ADICIÓN No. 02 Y PRORROGA No. 03 AL CONTRATO DE OBRA No. 0174 DEL 22 DE DICIEMBRE DE 2021			
INFORMACIÓN BÁSICA DEL CONTRATISTA			
NOMBRE Y/O REP. LEGAL:	**CONSORCIO LOS ALPES/ Rep. YAMEL SIERRA CASTRO.**		
C.C. No.	14.241.284 de Ibagué	**NIT:**	901.548.368-6
DIRECCIÓN:	Carrera 3 No. 12-36 Of. 610 CC Pasaje Real		
CIUDAD:	Ibagué Tolima	**TELÉFONO:**	2657475 - 3153311922
EMAIL:	ing.yamelsierrac@gmail.com		
INFORMACIÓN DEL CONTRATO			
OBJETO:	**REALIZAR LA REPOSICIÓN DE ALGUNOS TRAMOS DE LA RED DE ALCANTARILLADO EN LA ZONA URBANA DE IBAGUE, EN EJECUCION DEL CONVENIO INTERADMINISTRATIVO N°. 1961 DEL 02 DE AGOSTO DE 2021**		
VALOR DEL CONTRATO			
VALOR DEL CONTRATO:	**$ 1.070.948.327.oo M/CTE**		
VALOR ADICIÓN No. 01	**$ 52.361.294.oo M/CTE**		
VALOR ADICIÓN No. 02	**$ 29.988.918.oo M/CTE**		
VALOR TOTAL DEL CONTRATO:	**$ 1.153.298.539.oo M/CTE**		
PLAZO DEL CONTRATO			
PLAZO INICIAL DEL CONTRATO:	**TRES (3) MESES**

1.- Que con la finalidad de cumplir y garantizar el cumplimiento de las metas trazadas dentro del plan de desarrollo "IBAGUE VIBRA", se suscribió el contrato de obra No. 0174 del 22 de diciembre de 2021 cuyo objeto es " **REALIZAR LA REPOSICIÓN DE ALGUNOS TRAMOS DE LA RED

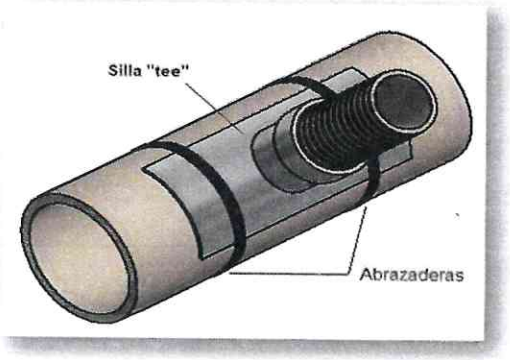
6.- Que en el replanteo inicial y verificación en campo de las condiciones del tramo a intervenir, la información varió puesto que las personas no informaron de otras domiciliarias que vertían las aguas a la red principal del tramo a reponer; inicialmente solo había información de tres (3) domiciliarias contempladas; en el desarrollo de las actividades nos encontramos que se deben conectar tres (3) domiciliarias más para un total de seis (6); adicional a lo anterior, por ser excavaciones tan profundas las domiciliarias deben conectarse con un sistema tipo chimenea utilizando silla Tee para su conexión.

ENTIBADO ESPECIAL PÓRTICOS ESTRUCTURALES

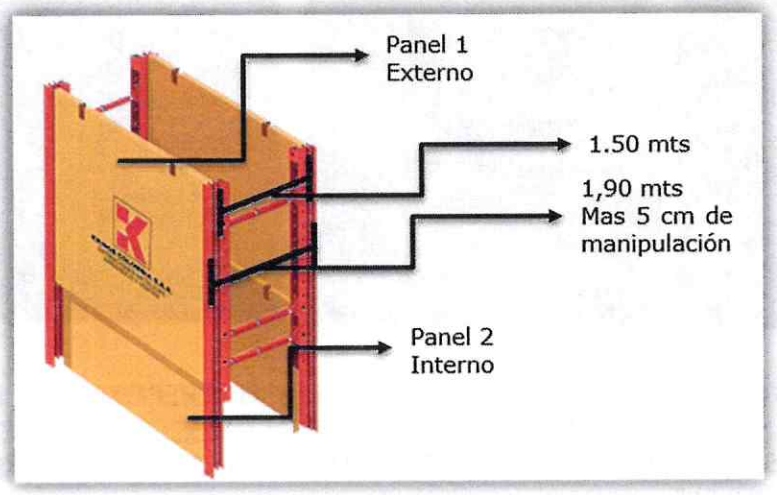
7.- Que de otro lado, el entibado especial de pórticos estructurales a implementar presenta condiciones de uso diferentes a las inicialmente contempladas, necesitando un ancho de excavación de 1.95 m para su instalación, superior al calculado en el Balance General de Obra anterior el cual fue 1.50 m, cuyo aumento se origina en la variación de apertura horizontal del sistema en la excavación y el tamaño de los rieles donde se encajan los paneles, previstos para la instalación de 2 paneles (1 interno y 1 externo, dada la profundidad de trabajo).
